Alteração de traçado.

O CONSELHO MUNICIPAL DO PLANO DIRETOR DE DESENVOLVIMENTO URBANO, EM SESSÃO REALIZADA NO DIA vinte e um de julho de 1988, ----- face ao disposto nos artigos 36, parágrafo único, 55 e 263 da Lei Complementar 43 de 21.07.79, aprova:

RES. 1230/88

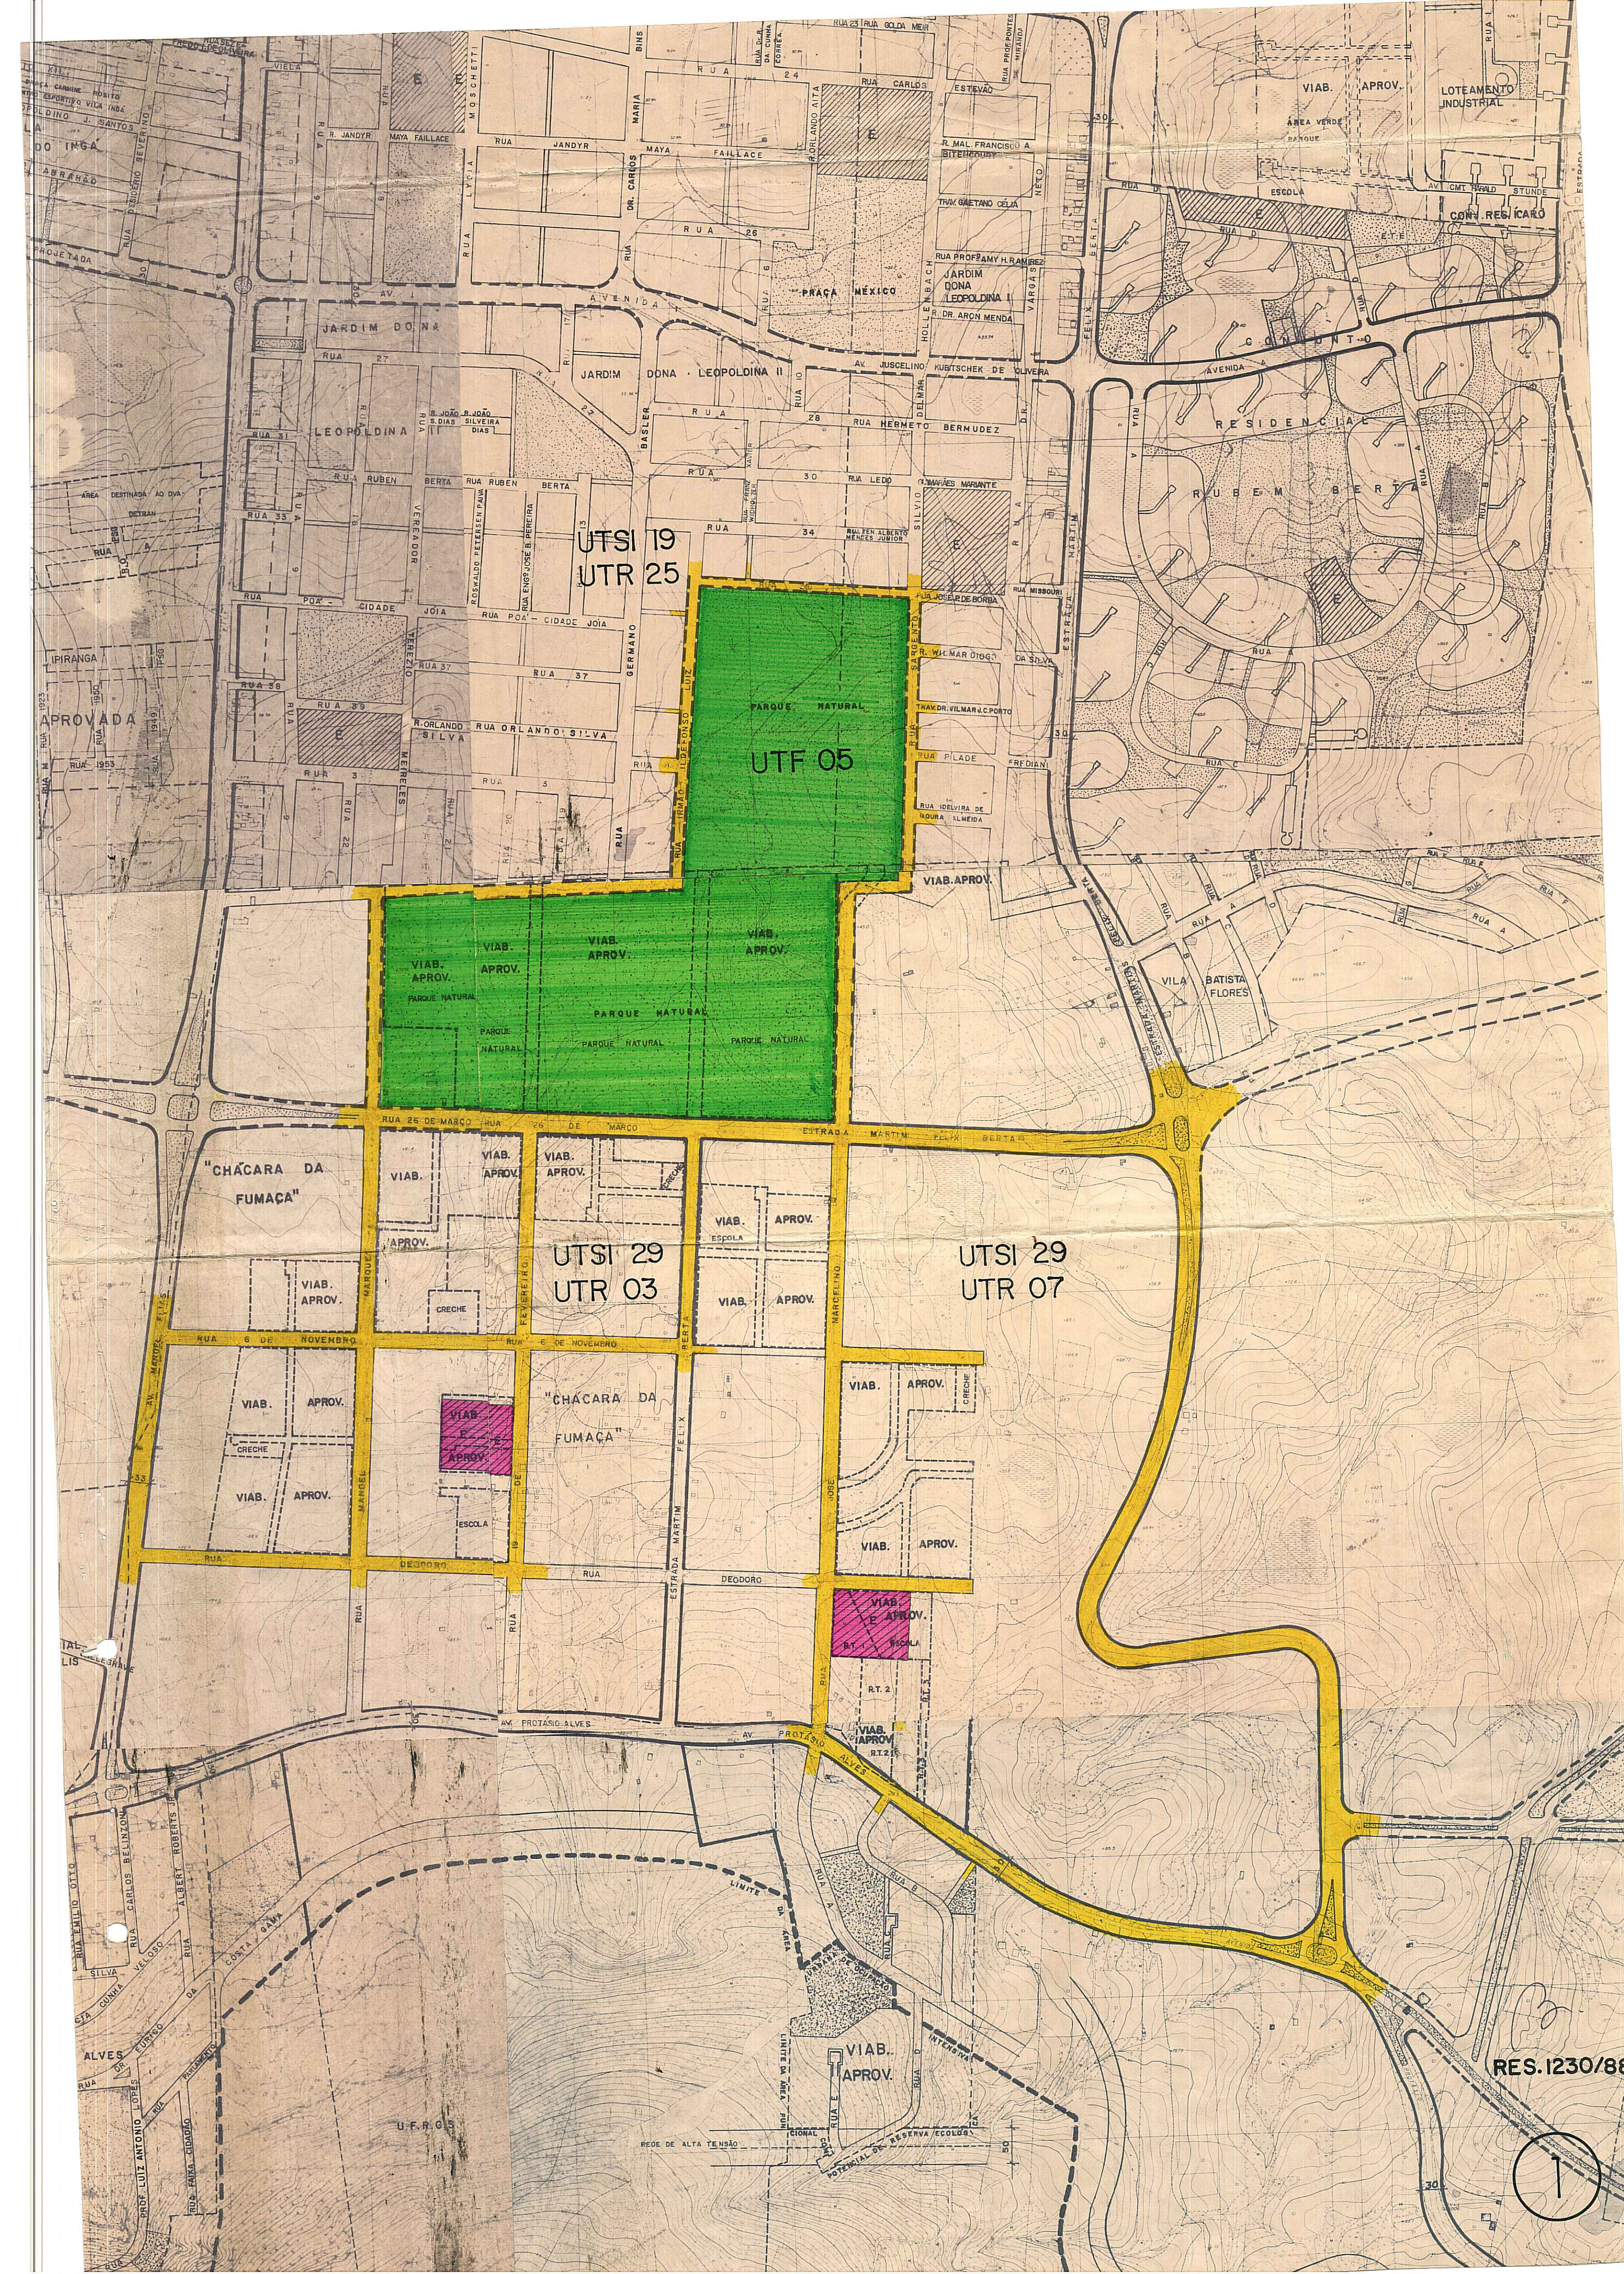
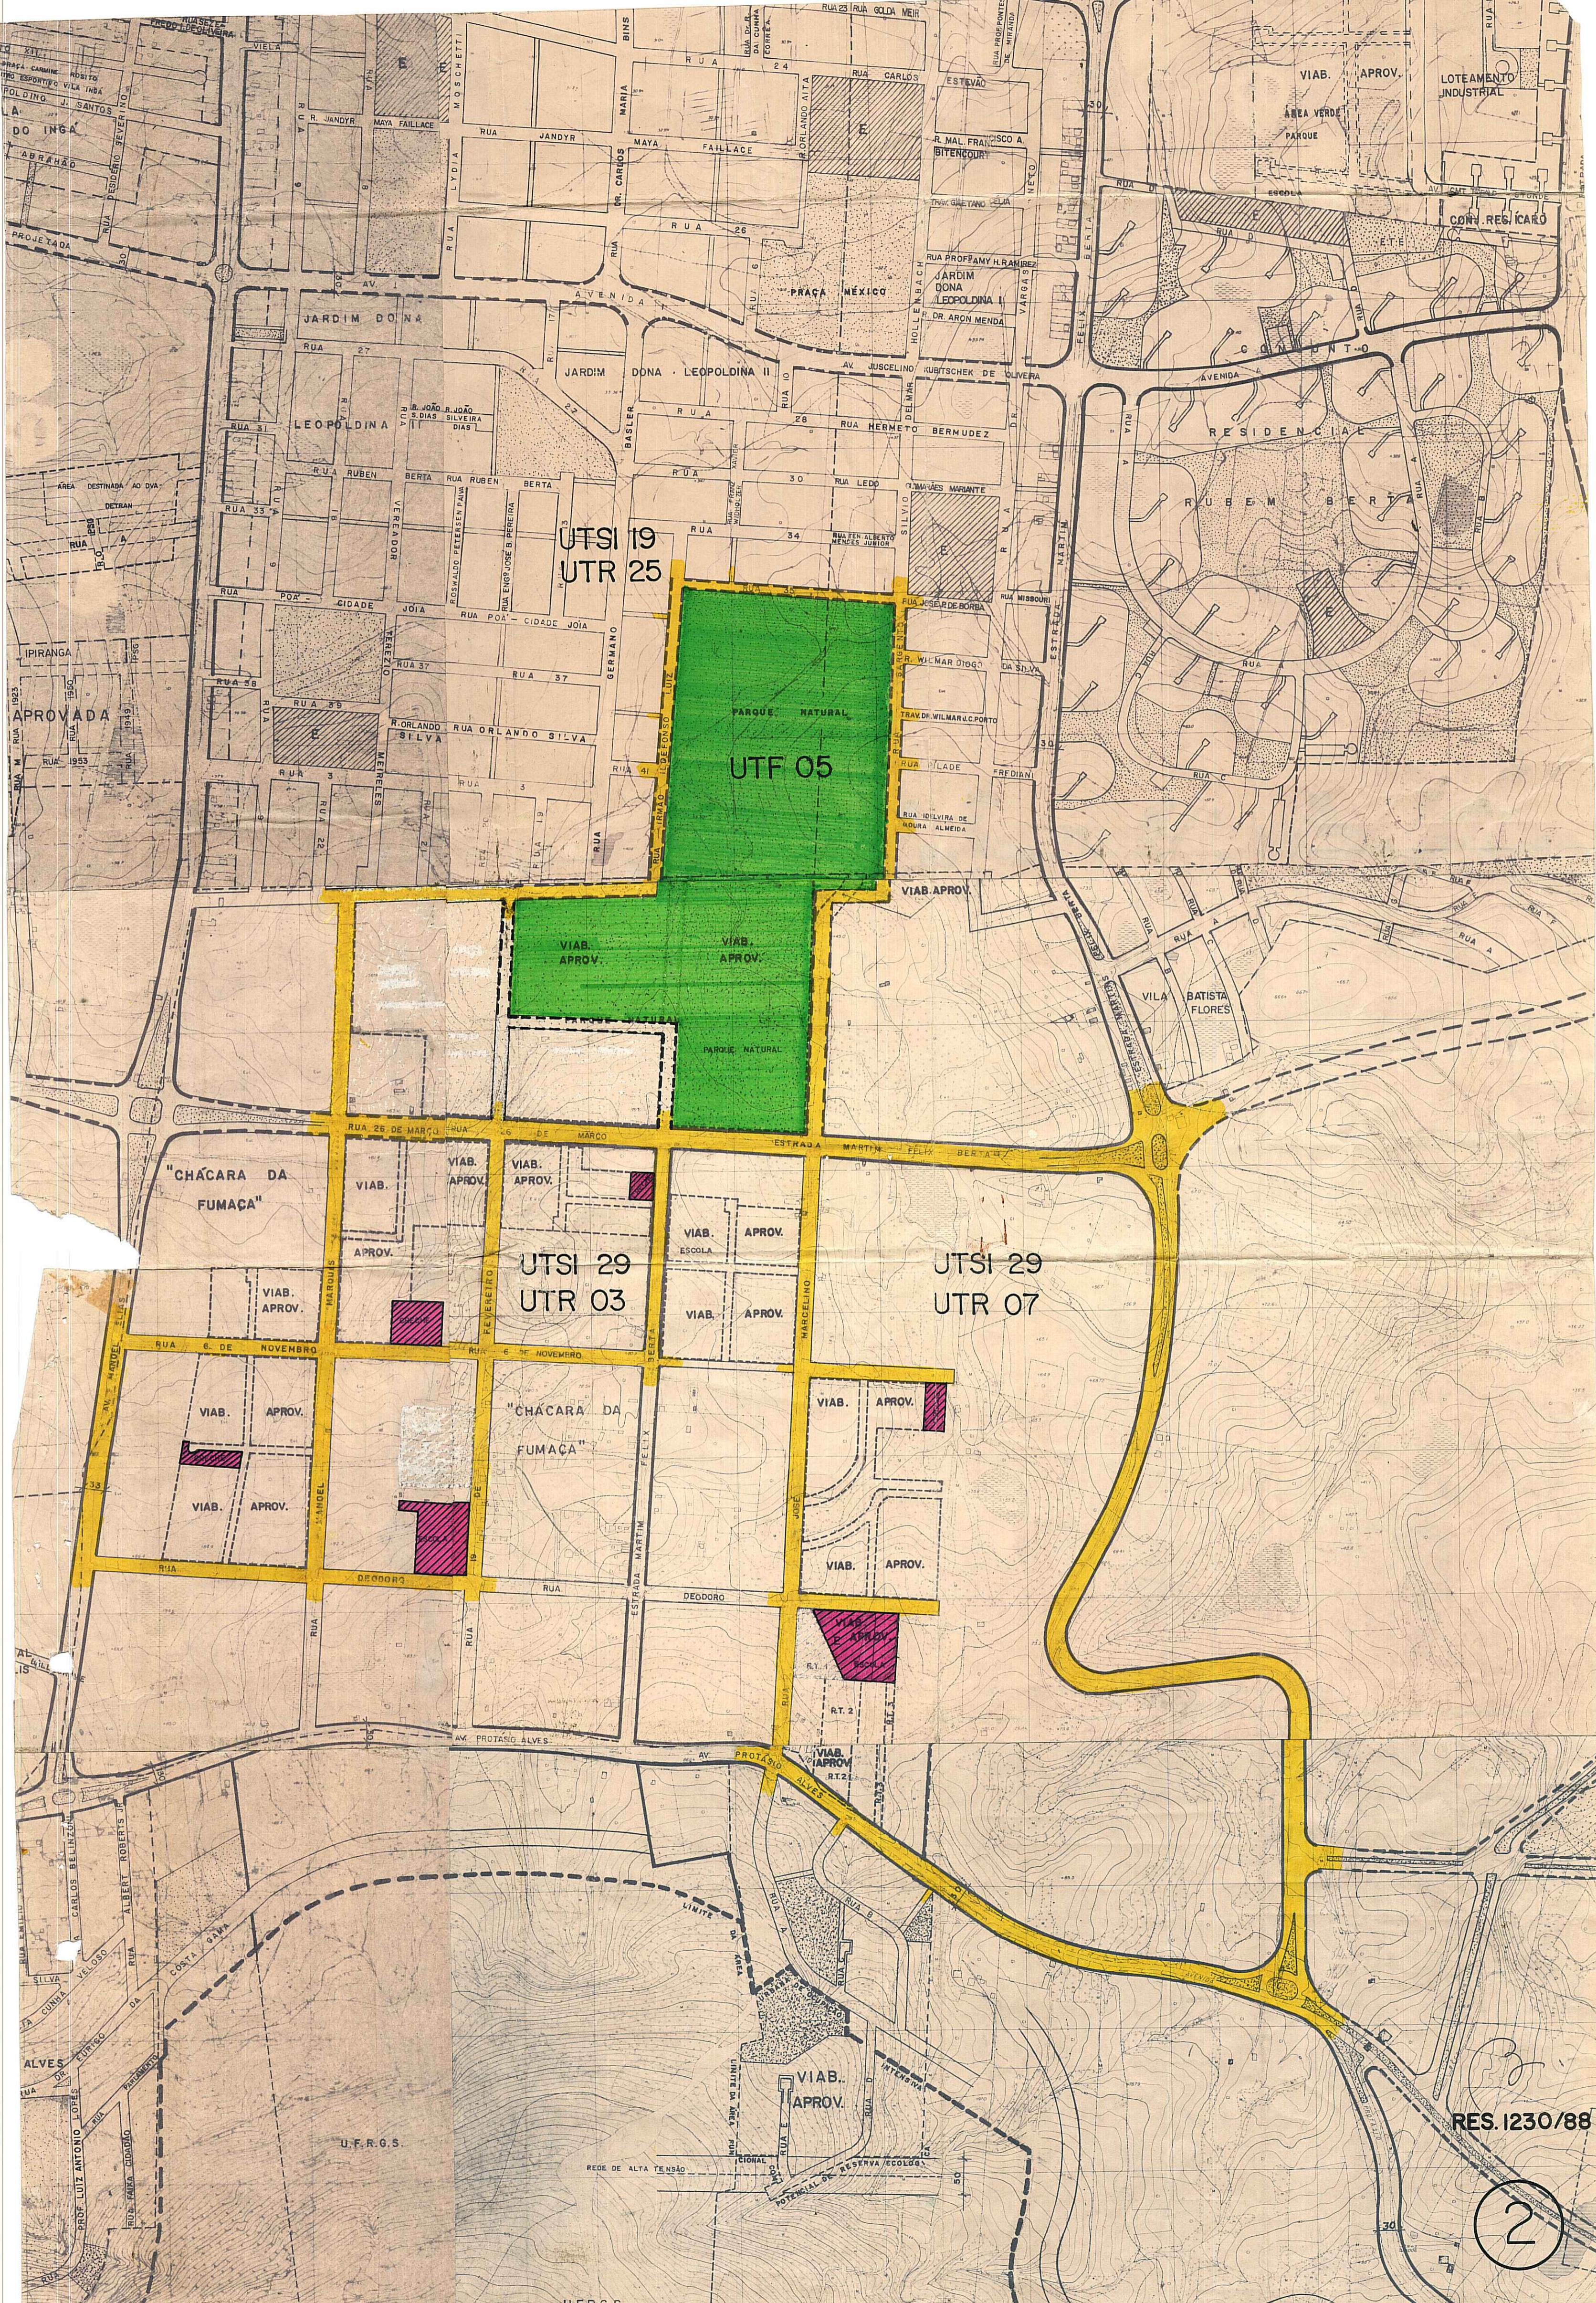
A redefinição dos limites de área destinada a Parque Natural (UTF 05) com o conseqüente ajuste dos limites das Unidades Territoriais, UTR 25/UTSI 19 e UTF 05/UTSI 29 e a realocação das áreas de escola situadas na UTR 03/UTSI 29 e UTR 07, na área compreendida entre a Avenida Protásio Alves, Av. Manoel Elias, Av. Juscelino Kubtschek de Oliveira e Estrada Martin Felix Berta.

O redimensionamento do Parque Natural-UTF 05 deve-se a solicitação do DEMHAB de liberação de área destinada a parque para fins de reassentamento da população de baixa renda.

Propõe-se para a via de contorno da UTF 05 o gabarito de 18,00m, RV III (8), conforme classificação de vias, anexo 17.1. da L.C. 43/79.

A realocização das áreas de escola, localizadas na UTR 03 e UTR 07 da UTSI 29, deve-se ao detalhamento e aprovação, pela CPS, do estudo de viabilidade global aprovado em reunião de 29.01.87.
